令和7年度(2025年度)第2回 熊本城文化財修復検討委員会

令和7年度第1回熊本城文化財修復検討委員会 当日未回答の意見等

石門周辺石垣 石垣の復旧措置(案)

東十八間櫓・北十八間櫓・五間櫓下石垣の解体範囲の変更【審議】

◆H417復旧勾配再審議について

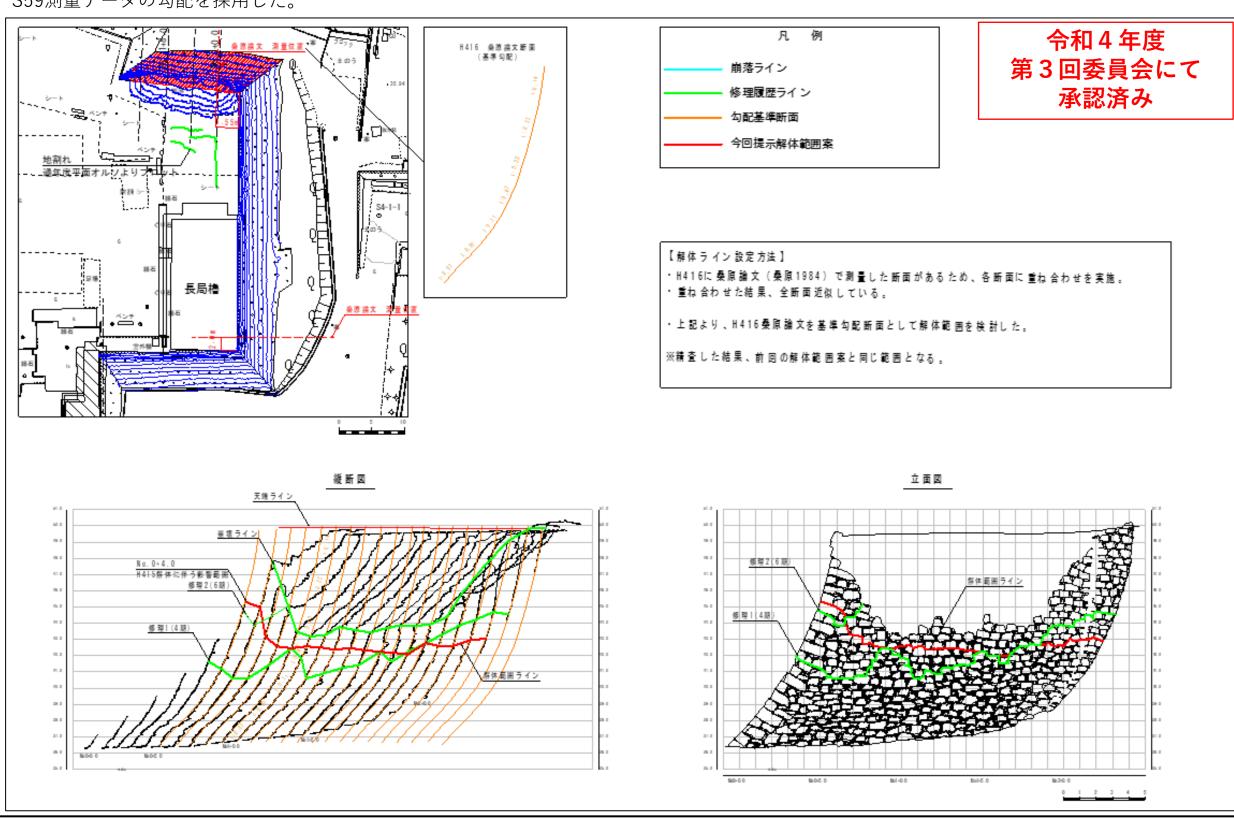
No.	委員	委員意見	当日の回答	備考
7	北野委員	資料 7-3-4。H417の解体案は承認済みのH416との 入隅でかなり大きく解体になっている。両方の勾配を セットで提示していただき、その上で承認させていた だきたい。	了解した。	R7 年度第 2 回委員会で審議予定
8	千田委員	H418 背面に 2 期石垣が埋まっている可能性があることについて、それを見るために解体ということは絶対に良くないが、もし見ることができたら大変うれしい。たとえ一部出てきたとしてもそれを多くの方にご覧いただくことは難しいと思うが、何らかの形で多くの方にご覧いただける機会になればと思う。	了解した。	調査によって新たにわかったことや、過去の歴史的事実の公開については、まず現地説明会などの形での公開可否について検討し、公開が難しい場所では、知っていただけるようにパネルや刊行物に掲載するなど段階ごとに整理しながら公開をしていく。No. 9・10 も同じ。
9	千田委員	H418 などの解体修理の背後の低い石垣(H488、H489 など)も解体ということで、やむを得ないと思う。低い石垣は 2009 年の修理石垣という説明だった。その修理した石垣の状況に戻すということに異存はないが、2009 年の修理以前の元の石垣の形は違う形になっているというところの説明をパネル等でしていただけたら	了解した。	No. 8回答と同じ。

- ・前回委員会にて、H417についてはH416と合わせて再検討するようにとの意見をいただいた。
- ・過年度承認を得たH416の復旧勾配を以下に示す。
- ・H416の復旧勾配の考え方は、桑原論文(以下S59測量データ)にてH416面の測量成果があったため、現況の縦断図に重ね合わせ検証を行った上で S59測量データの勾配を採用した。

写真1 対象築石

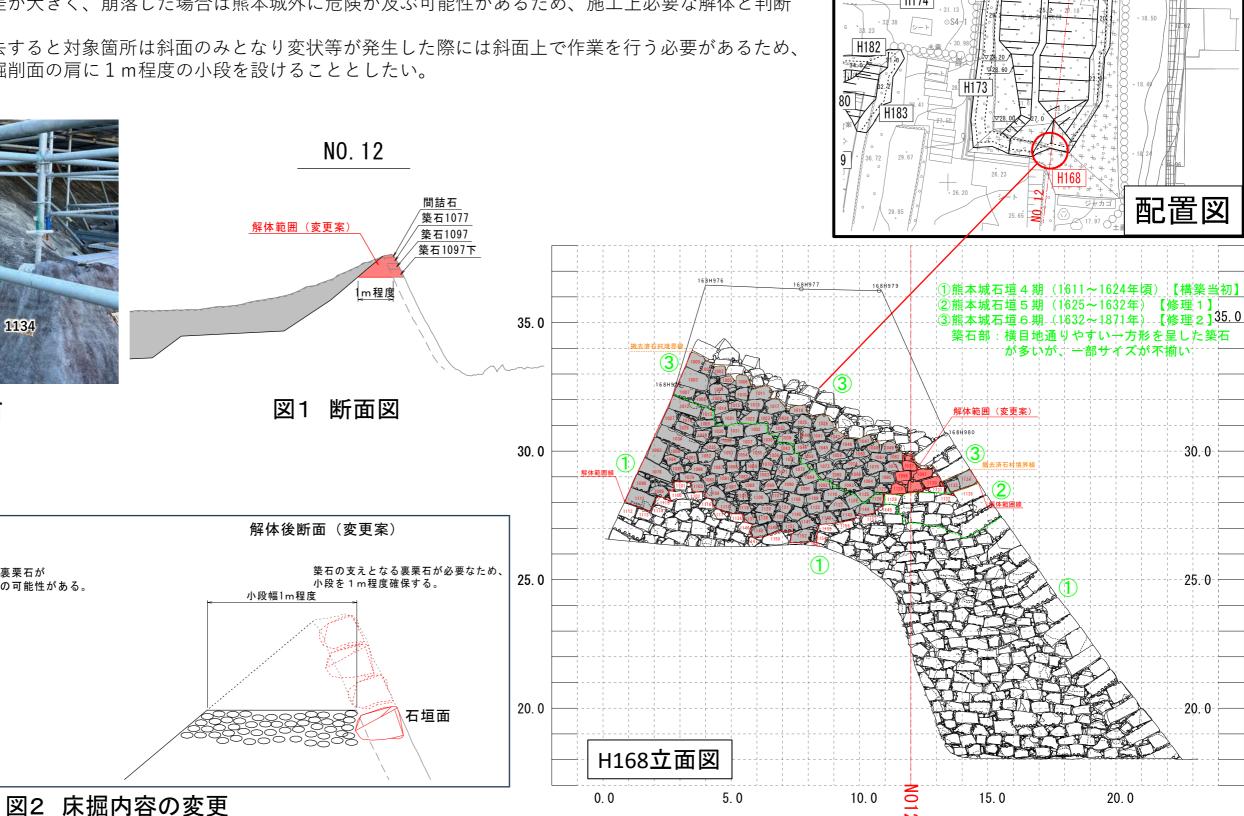
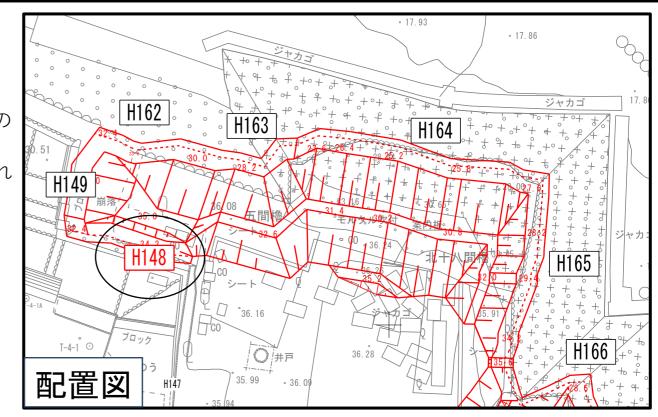
・変更内容:H168築石6石解体及び床掘内容の変更(赤塗り表示箇所) 〈理由〉

H168の一部の築石(赤塗り表示箇所)は熊本地震による変状もなく、文化財的価値の保護のため非解体としていた。しかし、 足場設置後に近接確認を行ったところ築石を支える裏栗石が少なく、吹付モルタル撤去及び石垣解体後、崩落の危険が想定され る。さらに、対象の石垣は高低差が大きく、崩落した場合は熊本城外に危険が及ぶ可能性があるため、施工上必要な解体と判断 した。

また、石垣解体後に足場を撤去すると対象箇所は斜面のみとなり変状等が発生した際には斜面上で作業を行う必要があるため、 安全面に考慮して、対象箇所の掘削面の肩に1m程度の小段を設けることとしたい。

○対象築石

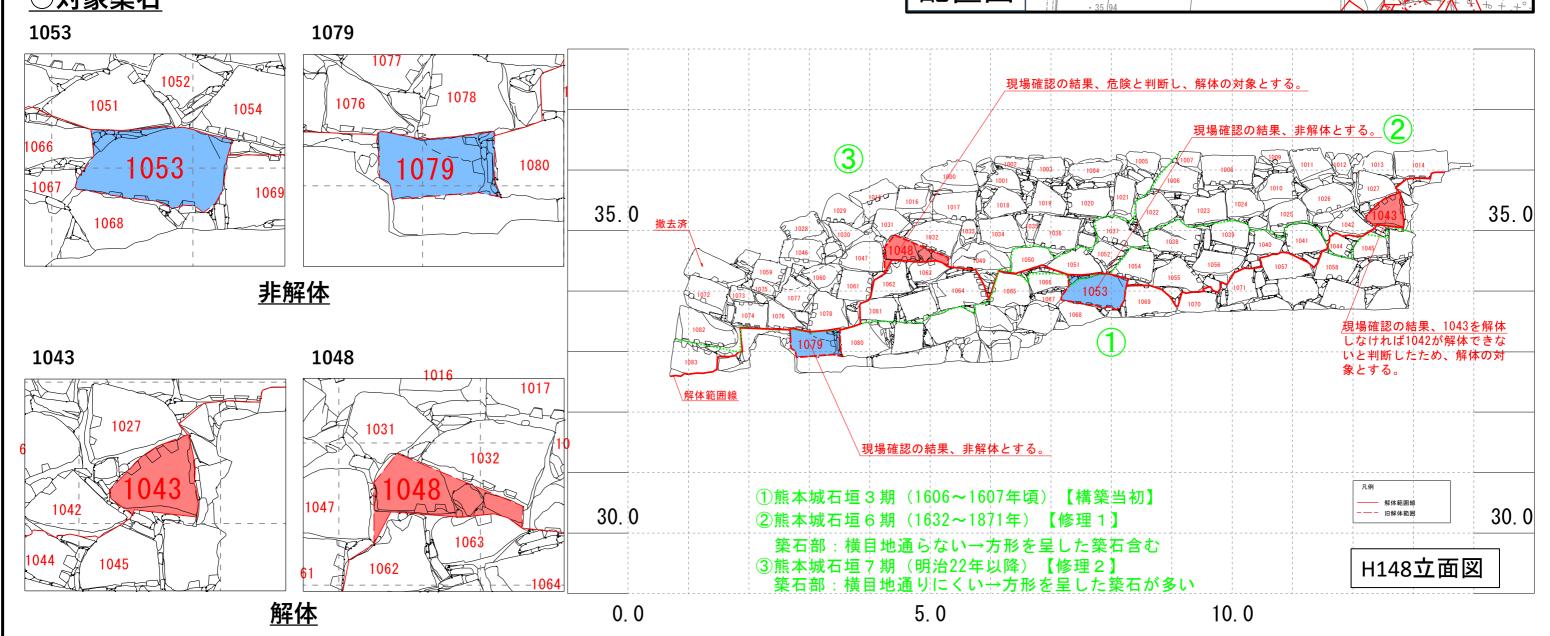
変更内容:H148築石2石非解体(青塗り表示箇所)、築石2石解体(赤塗り表示箇所) 〈理由〉

番号1053及び1079は当初解体する計画としていたが、近接確認したところ周辺の築石との比較から、変状がほぼ見られないため非解体とする。

番号1043は、当初解体しない計画としていたが、近接確認したところ1043を解体しなければ解体予定の1042を解体できないため、解体の対象とする。

番号1048は、当初解体しない計画としていたが、近接確認したところ、1石のみ残すことで1047側(左側)へ横転する可能性があるため、安全面に考慮して解体の対象とする。
